**DEPARTEMENT
BAU, VERKEHR UND UMWELT**
Rechtsabteilung

BVURA.24.572

ENTSCHEID vom 20. Juni 2025

A._____; Beschwerde gegen den Entscheid des Gemeinderats Q._____ vom 17. September 2024 betreffend Baugesuch für Neubau Reiheneinfamilienhäuser, Parzelle aaa (vormals R._____ Parzelle bbb; Baugesuch 2020-03); teilweise Gutheissung/Nichteintreten

[...]	
[...]	Abbildung 1 Geplante Überbauung auf Parzelle aaa Gebäude 1 und 4 mit je 3 Reihenhäusern Gebäude 2 und 3 mit je 2 Reihenhäusern

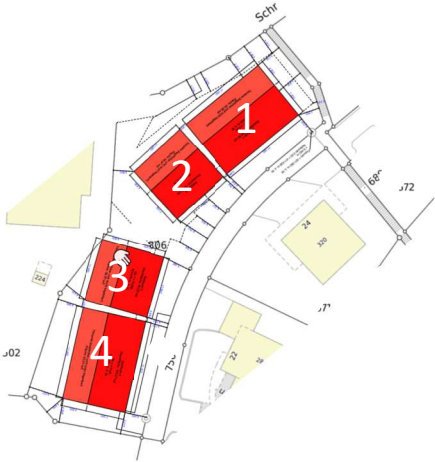
Unklar ist, ob für die Bestimmung der Gebäudelänge die beiden Gebäude 1 (17,35 m) und 2 (11,60 m) – gleich wie die beiden Gebäude 3 und 4 – zusammenzurechnen sind. Bei einer solchen Zusammenrechnung ergibt sich eine Überschreitung der zulässigen Gebäudelänge (25 m).

Im vorliegenden Fall beträgt der Freiraum (Abstand) zwischen den jeweiligen beiden Gebäuden westseitig 1,49 m. Hangaufwärts (nach Osten hin) verengt sich der Abstand keilartig auf 84 cm. Die schmalen Zwischenräume – im Umgebungsplan als Kiesflächen dargestellt – sind von Gebäudewänden umfassen, deren Höhen zwischen 5,95 m (Schnitt D) bis 8,85 m (Schnitt C) betragen. Eine sinnvolle Nutzung und Bepflanzung der beiden Zwischenräume ist kaum möglich. Eine solche Planung, die dazu führt, dass sich tote, nicht nutzbare Bodenflächen ergeben, widerspricht dem raumplanerischen Gebot einer haushälterischen Bodennutzung. Ein genügender Gebäudeabstand ist daher – gesamthaft betrachtet – nicht gewahrt. Grundsätzlich darf davon ausgegangen werden, dass – gemäss dem erwähnten Zürcher Entscheid – die Einhaltung eines Abstands von 3,50 m als genügend angesehen werden kann. Ob ein geringerer Abstand möglich ist, kann hier nicht entschieden werden und muss offenbleiben.

Der Gemeinderat hat somit zurecht keine Baubewilligung erteilt, und die Beschwerde dagegen ist unbegründet. Dennoch soll auf die weiteren Punkte der Beschwerde kurz eingegangen werden, soweit sich bei der Überarbeitung des Baugesuchs ähnliche Fragen wieder stellen können.

Abbildung 3 Plan "Grundriss UG"; Beanstandung der Parkfelder 1, 2, 5, 6 und 22 sowie des Veloparkings

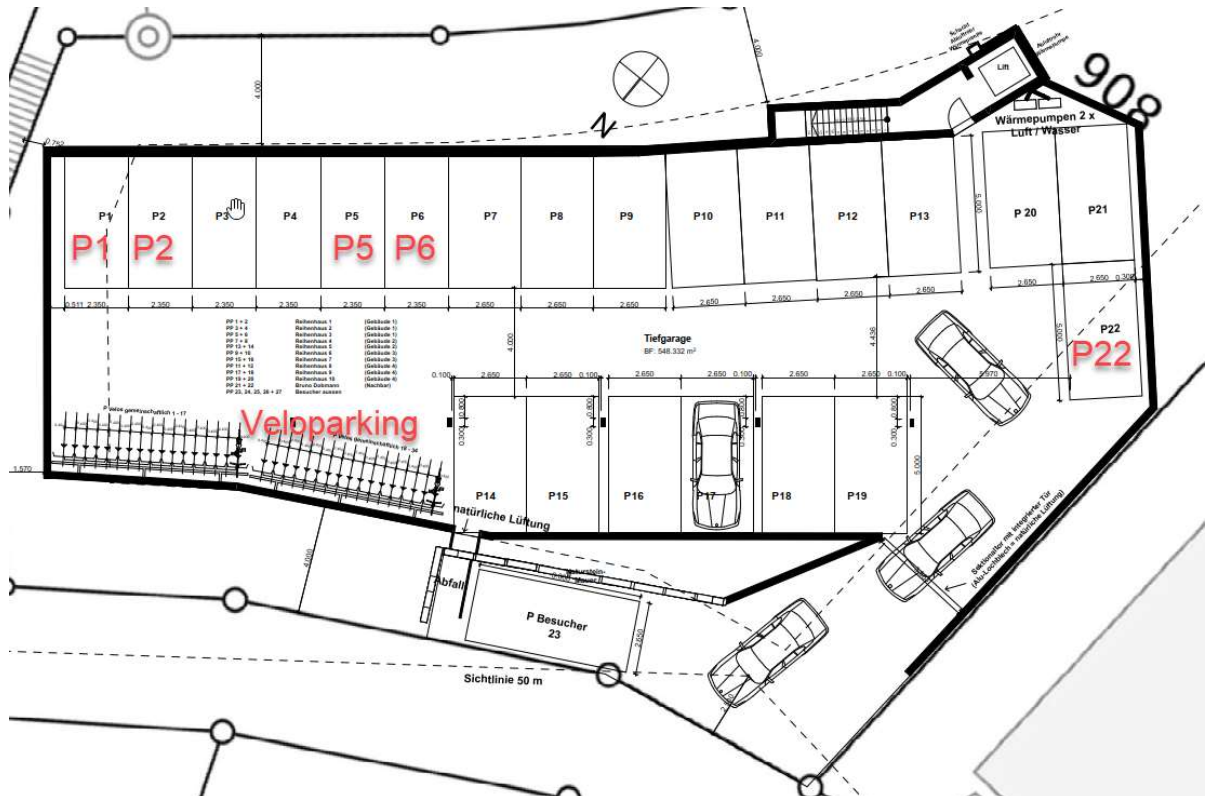
Die kantonale Fachperson (Abteilung Verkehr BVU), die den Plan "Grundriss UG" geprüft hat, gibt die Beurteilung ab, dass eine 4-m-Gassenbreite (im mittleren Bereich der Tiefgarage) kein Kreuzen erlaube. Für ein privates Parkhaus sei dies aber auch nicht zu beanstanden. Doch solle idealerweise mit einer Markierung klargemacht werden, wo ein Kreuzen möglich sei und wo nicht. Ab einer Breite von 4,2 m sei ein langsames Kreuzen möglich. Würden nur die minimalen VSS-Anforderungen der Tabelle 3 erfüllt, dürfe die Behörde nicht einschreiten. In der Praxis würden allerdings solche "Mindest-Mindest-Lösungen" – namentlich mit den heutigen grösseren Autos – als ungenügend empfunden, da die Anlagen eigentlich so nicht nutzbar seien. Sie entsprächen wohl der Norm, aber nicht den Bedürfnissen. Zu empfehlen sei, die Parkfelder mit wenigstens 2,5 m Breite und die Fahrgasse mit wenigstens 6 m Breite zu dimensionieren. Eine Variante wäre eine Parkfeldbreite von 2,65 m und eine Fahrgassenbreite von 4,5 m. Bei dieser zweiten Lösung bleibe ein Kreuzen möglich, und gleichzeitig sei das Parkieren (Ein- und Aussteigen) komfortabler. Im vorliegenden Fall wiesen die hinteren Parkfelder eine Breite von bloss 2,35 m auf. Die Fahrgasse müsse gemäss Norm wenigstens 6,5 m breit sein. Dieses Mass lasse sich erreichen, wenn die Veloparkierung weg falle. – Bei den Parkfeldern 1 (Breite 2,35 m, Abstand zur Wand: 0,51 m), 6 und 22 lasse sich das Fahrzeug nicht wenden. Diese seien daher so nicht realisierbar. Problematisch seien – wegen der fraglichen Wendemöglichkeit – auch die Parkfelder 2 und 5. Als Empfehlung könne mitgegeben werden, wegen der fehlenden Übersichtlichkeit eine Signalisierung anzubringen. Das Anbringen einer Signalisierung sei zwar nicht Pflicht, doch würde ein Fehlen als lästig empfunden (Akttenotiz der internen Besprechung vom 19. Februar 2025).

Auffällig ist ferner, dass die Tiefe der Parkfelder normkonform mit 5 m angegeben, dieses Mass bei den hinteren Parkfeldern aber unterschritten wird. Nicht klar ist, ob es sich dabei um ein bewusstes Abweichen oder um ein unsorgfältiges Planverfassen handelt. Damit Fehler erkennbar sind und aus Transparenzgründen wird die Bauherrschaft angehalten, solche Abweichungen klar zu deklarieren und dem Entwerfen der Pläne die nötige Sorgfalt zu schenken.

Die Ausführungen der Fachperson erweisen sich ohne Weiteres als nachvollziehbar und schlüssig. Entsprechend ist die Bauherrschaft gehalten, bei der Überarbeitung ihres Projekts diese Überlegungen einzubeziehen, jedenfalls soweit es um Pflichtparkfelder geht. In der Triplik hat die Bauherrschaft diese Beanstandungen und Empfehlungen ausdrücklich akzeptiert.
